Potenzialfläche (PF) 1 und 2 Georgenkirchstr. 3, 4-5

Stellungnahmen PF 1 und 2 (Georgienkirchstr. 3, 4-5)

Potenzialfläche (PF) 5 Weinstr., neben Nr. 32

Potenzialfläche (PF) 10 Hinter Mollstr. 21/22 ehem. SIWANA

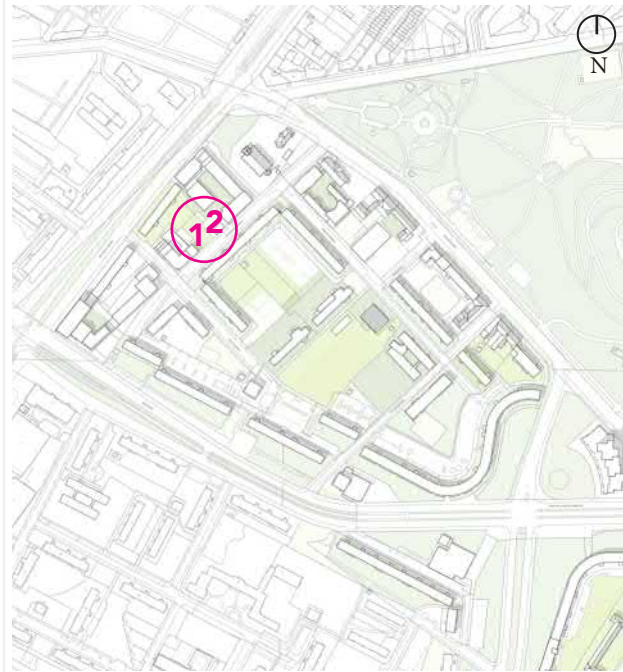
- Erhalt und Qualifizierung der Grünfläche wird befürwortet

- Denkmal-Umgebung! Kein §172, BauGB

- Gebiet ist mit öffentlichen wohnungsnahen Grünflächen, öffentlichen und privaten Spielplätzen unterversorgt
- Ziel BFF 0,6
- Bei Bebauung Aufrechterhaltung und Entwicklung einer Nord-Süd-Wegeverbindung
- Nördlich angrenzenden Baumbestand schützen/ erhalten
- Bei Bebauung sind Ausgleichsmaßnahmen notwendig

- Die Fläche ist Eigentum des SGA und steht für bezirkseigene Bedarfsträger zur Entwicklung ihrer Belange zur Verfügung. Unter dem Vorbehalt, dass eine Bebauung/ Versiegelung ausgeschlossen ist und die Nutzung in Anlehnung an ihrer jetzigen Form (Freifläche/Spielplatz/Grünanlage) erhalten bleibt.

- Denkmal-Umgebung! Kein §172, BauGB

PF 1: Zustimmung zur Planungsidee

PF 2: Entwicklung der Potenzialfläche nur nach Überarbeitung der Planungsideen möglich.

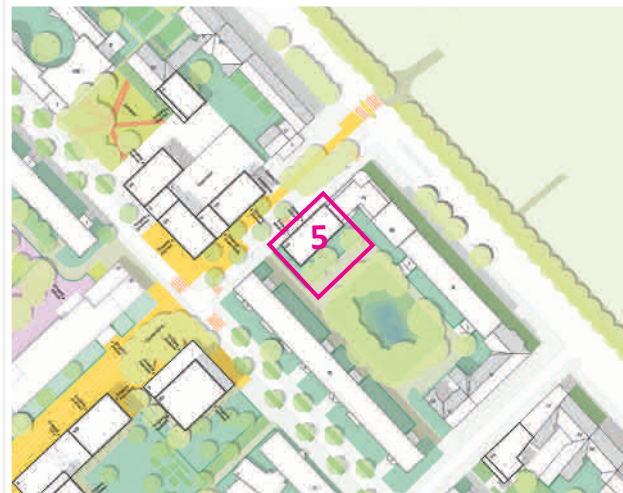
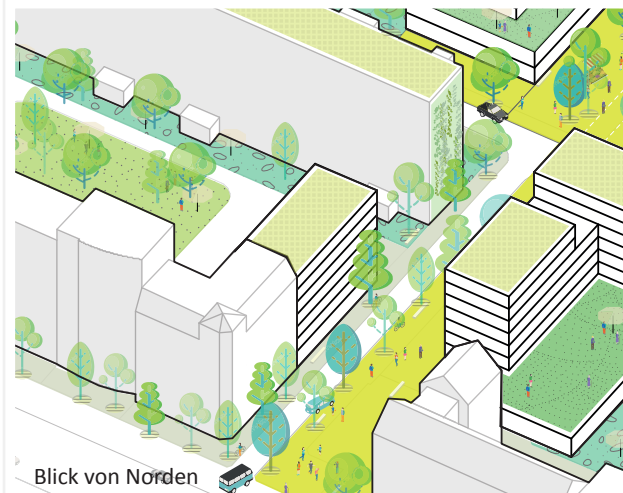
- Anbau an bestehende Brandwand wird als möglich erachtet
- Neubau soll nur straßenbegleitend realisiert werden, ohne Seitenflügel in den Hof (wie in einem bereits existierender Entwurf der WBM geplant)
- Kein Wohnen im Erdgeschoss, da an zentraler Fuß- und Radwegeverbindung im Kiez
- Ersatz für entfallende Stellplätze schaffen

- Bebauung wird abgelehnt
- Gebiet ist mit öffentlichen wohnungsnahen Grün-flächen, öffentlichen und privaten Spielplätzen unterversorgt
- Fläche grenzt an öffentlichen Kinderspielplatz Friedenstraße 10-12
- Erweiterung der Spielplatzfläche zur Deckung der Bedarfe
- Wertvoller alter Baumbestand muss in Spielplatzfläche integriert werden
- Fläche weiterhin als Ersatzfläche für Spielplatzfläche Georg-Weerth-Schule (Eckertstraße 16) vorgesehen, deshalb keine Bebauung

- Im Rahmen einer Bauvoranfrage wurde eine höhere als in der Genehmigungsplanung enthaltene Geschossigkeit abgelehnt, so dass die vorgeschlagene Kompensation des Bauvolumens zum entfallenen Seitenflügel nicht realistisch erscheint.
- Zudem besteht für diese Fläche seit 2018 ein genehmigungsreifer Bauantrag, der dem Bezirk vorliegt und der im Verfahren durch die WBM vermittelt wurde.
- Die Veränderung dieser Planung stellt einen erheblichen Planungsschaden dar sowie eine Reduzierung des Bauvolumens um ca. ein Drittel, ohne für diesen Eingriff eine entsprechende Argumentation zu liefern.
- Im Sinne eines sorgsamen Umgangs mit öffentlichen Ressourcen sollte auf diesen Eingriff in bestehendes Baurecht verzichtet werden.

Nach Abwägung des Planerteams wird ein Neubau nur straßenbegleitend ohne „Seitenflügel“ vorgeschlagen. Die dadurch geringere Wohnfläche wird teilweise durch die vorgeschlagene Höhe mit sieben Geschossen (Orientierung an der Nachbarbebauung) kompensiert.

Auf Grund des im Verfahren erarbeiteten Mobilitätskonzepts von LK Argus, ist es durch die dort aufgeführten Lösungsansätze möglich, zukünftig auf die Stellplätze zu verzichten. Das Konzept sieht durch unterschiedliche Maßnahmen (unter anderem eine Parkraumbewirtschaftung, Flächen für Sharingdienste, Quartiersflotten) zukünftig einen geringeren Bedarf an PKW-Stellplätzen im Quartier.

Zustimmung zur Planungsidee

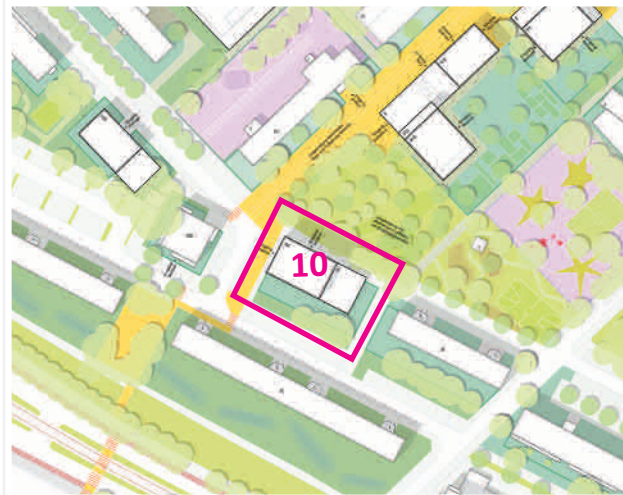
- Nachverdichtung möglich. Nicht nur Wohnen, Mehrwert für das Quartier durch z.B. Quartiersgarage im Sockel, Gewerbe, Soziales
- Verschiebung aus der Flucht des bestehenden Hochhauses Richtung Norden

- Generelle Ablehnung einer neuen Bebauung im gesamten Barnimkiez auf Flächen, die bisher nicht bebaut sind
- Keine neuen Hochhäuser
- Ersatz für wegfallende Stellplätze bedenken

- Gebiet ist mit öffentlichen wohnungsnahen Grünflächen, öffentlichen und privaten Spielplätzen unterversorgt
- Ziel BFF 0,6
- Bei Bebauung Aufrechterhaltung und Entwicklung einer Nord-Süd-Wegeverbindung erforderlich
- Bei Bebauung sind Ausgleichsmaßnahmen notwendig

- kein Denkmalschutz, kein §172 BauGB – ist ok

- Das Aufzeigen der Bebauungsmöglichkeit wird begrüßt. Der angegebene Flächenmix mit 900 qm BGF in 2 Gewerbe-Geschossen und 5.100 qm BGF 10 Wohn-Geschossen erscheint angesichts des Bebauungsvorschlags mit vergrößertem Footprint des Gewerbesockels nicht plausibel.
- Der Bebauungsvorschlag ist seitens des Bezirks planungsrechtlich abzusichern, insbes. in Bezug auf die Erhaltungssatzung.
- Dieser Standort ist bereits Gegenstand vertiefender und durch einen Bauvorbescheid bestätigten Planungen, die seitens der WBM auch zeitnah umgesetzt werden können. Die Möglichkeit der erweiterten Gewerbenutzung, die stützenfreie Räume und ggf. auf die Nutzung abgestimmte Konstruktionsraster erfordert, muss abgewogen werden gegen das Erfordernis, einfache und verzugsfreie Baukonstruktionen zu verwenden, die durch den Experimentalbau in Infralichtbeton bedingt ist.

- Aktionsbündnis Lebenswertes Wohnen in Friedrichshain-West/ Mieterbeirat Krautstraße:
- Zustimmung zu den Planungsideen
 - Wohnbebauung ok
 - Quartiersparken ok

Im Rahmen der Weiterverfolgung des SIWA-Projekts könnte eine EG-Nutzung integriert werden, die einen Mehrwert für das gesamte Quartier schafft. Die städtebauliche Anordnung des neuen Baukörpers gilt es im Sinne einer ganzheitlichen Betrachtung des Kontexts festzulegen.

Das Mobilitätskonzept von LK Argus sieht durch unterschiedliche Maßnahmen (unter anderem eine Parkraumbewirtschaftung, Flächen für Sharingdienste, Quartiersflotten) zukünftig einen geringeren Bedarf an PKW-Stellplätzen im Quartier, so dass auf die wegfallenden Stellplätze durch die Bebauung zukünftig verzichtet werden könnte.

Zustimmung zur Planungsidee
